Mission régionale d'autorité environnementale

**Avis délibéré relatif au projet de construction et d'exploitation
d'un parc éolien
sur les communes de Rocquigny et Vaux-lès-Rubigny (08)
porté par la société SAS parc éolien de la Thiérache**

n°MRAe 2020APGE67

Nom du pétitionnaire	SAS Parc éolien de la Thiérache
Communes	Rocquigny et Vaux-lès-Rubigny (08220)
Département	Ardennes (08)
Objet de la demande	Projet de parc éolien de 6 aérogénérateurs et un poste de livraison.
Date de saisine de l'Autorité Environnementale	05/10/20

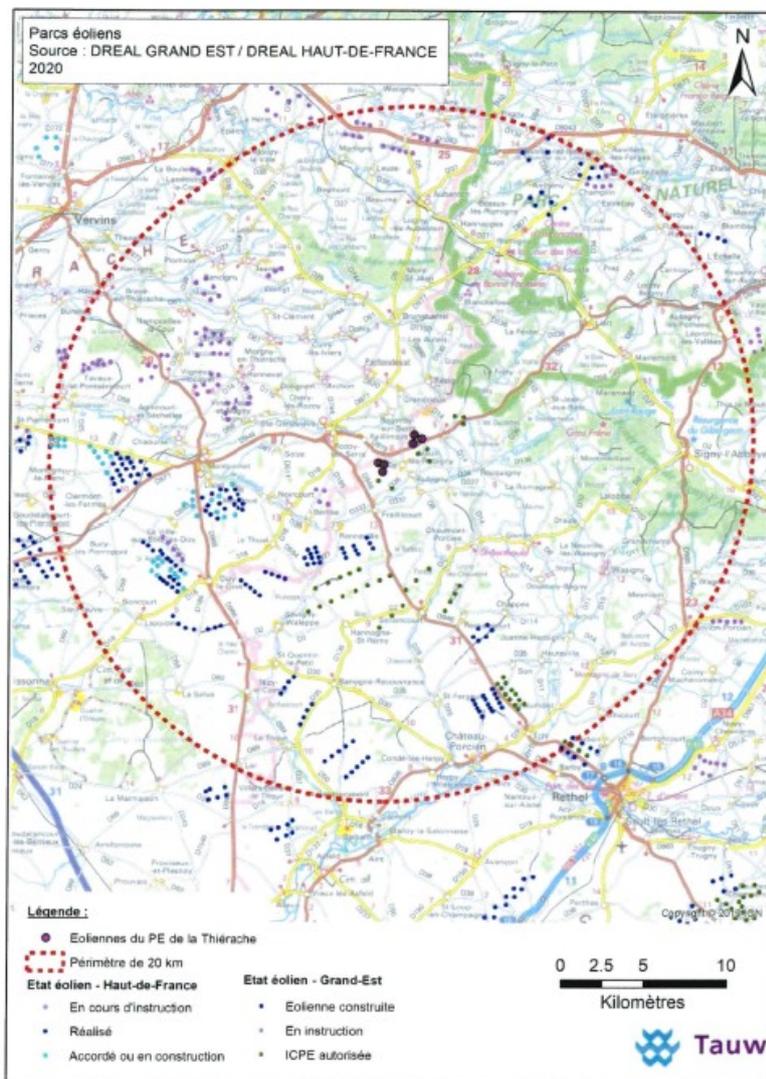
L'Ae s'est interrogée sur la disponibilité de ce poste électrique, plus de 4 ans après le dépôt du dossier.

Elle recommande à l'exploitant de s'assurer de la disponibilité du poste électrique de Liart et en cas d'indisponibilité, de préciser le poste électrique de raccordement qui est désormais envisagé.

Photomontage depuis le hameau le sud du village de Vaux-lès-Rubigny

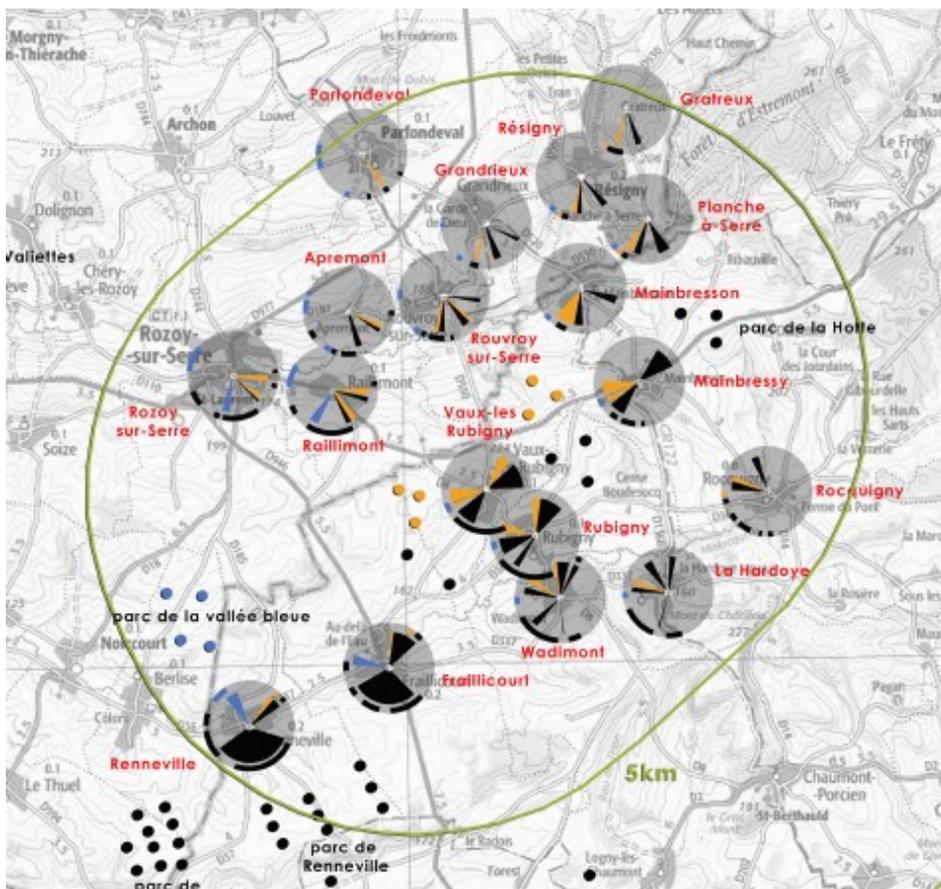
Le village de Vaux-lès-Rubigny présente le plus d'impacts, les 2 groupes de 3 éoliennes étant positionnées de part et d'autre de son territoire. Toutefois, le village possède un accompagnement végétal dense, ce qui permet de limiter les impacts visuels hormis pour les fermes excentrées.

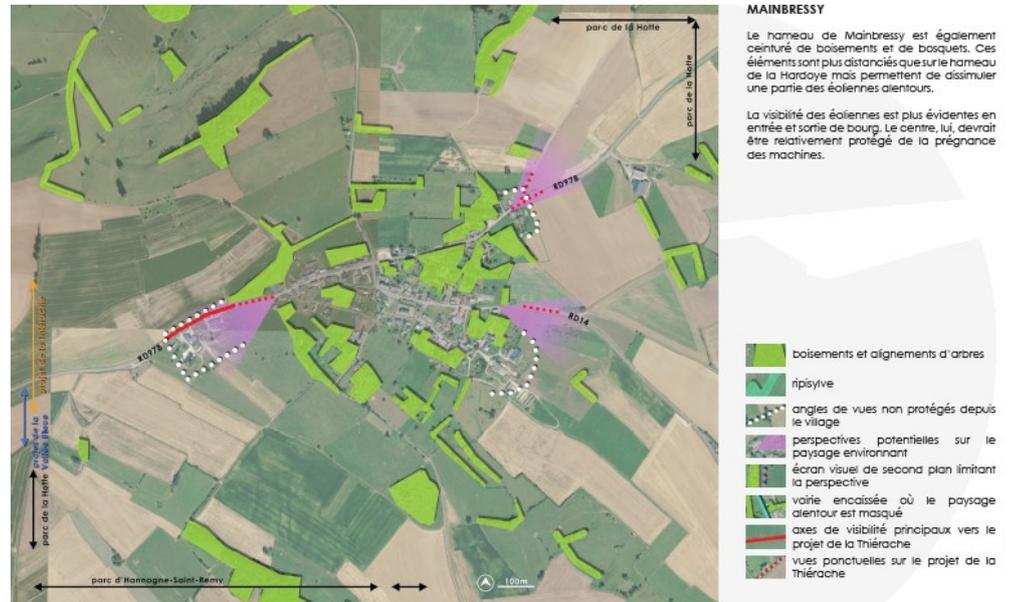
Cette conclusion du pétitionnaire apparaît incohérente à l'Ae, au regard des analyses contenues dans le dossier lui-même, à savoir :

Indice d'occupation des horizons :

- le projet augmente cet indice pour l'ensemble des 18 entités urbaines étudiées ;
- il fait dépasser le seuil de 120° pour Mainbressy et Rozoy-sur-Serre ;
- il aggrave la situation (l'indice étant déjà supérieure à 120°) pour Fraillicourt, Raillimont, Renneville, Rubigny, Vaux-les-Rubigny et Wadimont ;

Indice de densité des horizons :

- le projet augmente cet indice pour la plupart des 18 entités urbaines étudiées ;
- il fait dépasser le seuil de 0,1 pour Gratreux et La Hardoye ;
- il aggrave la situation l'indice étant déjà supérieure à 0,1 pour Fraillicourt, Grandrieux, Mainbresson, Renneville et Rouvroy-sur-serre ;
